Věc: Vysvětlení/ změna/ doplnění zadávací dokumentace č. 3
„Rekonstrukce mostu v km 155,900 trati Břeclav - Brno“

Máme dotaz k objektu SO 10-20-01 ŽST Brno hl.n., most ev. km. 155,900

Detail ukotvení v patě 1:10

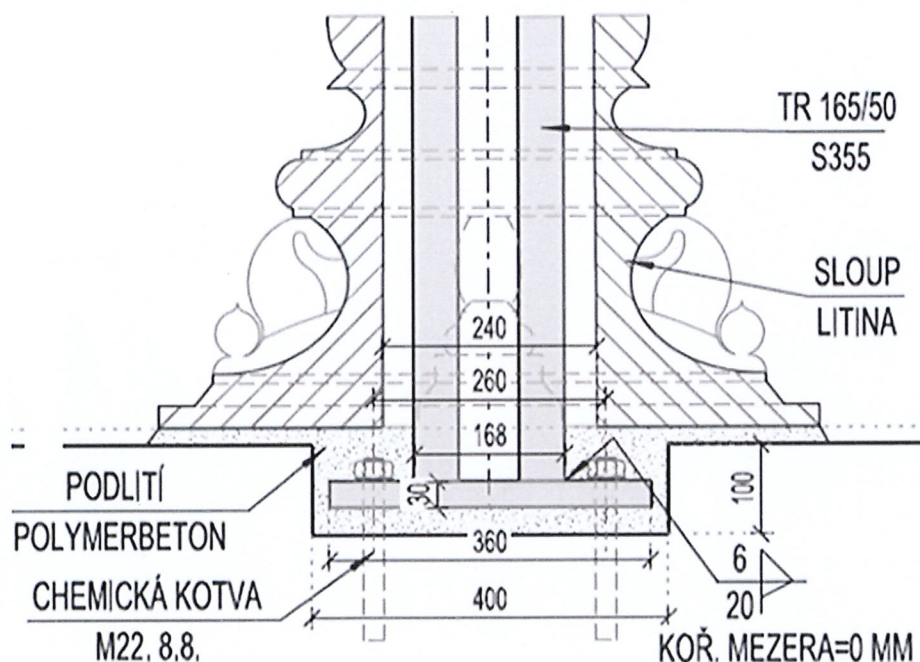
V PD objektu v příloze 2. 303 – Sanace sloupů pilířů je uvedeno kotvení kotvou M22:

Jedná se nestandardní rozměr chemické kotvy.

Je tuto kotvu možno nahradit kotvou M24 ze stejného materiálu (8.8)?

Ano, je to možné. Rozměry jsou dostatečné i pro použití kotvy M24.
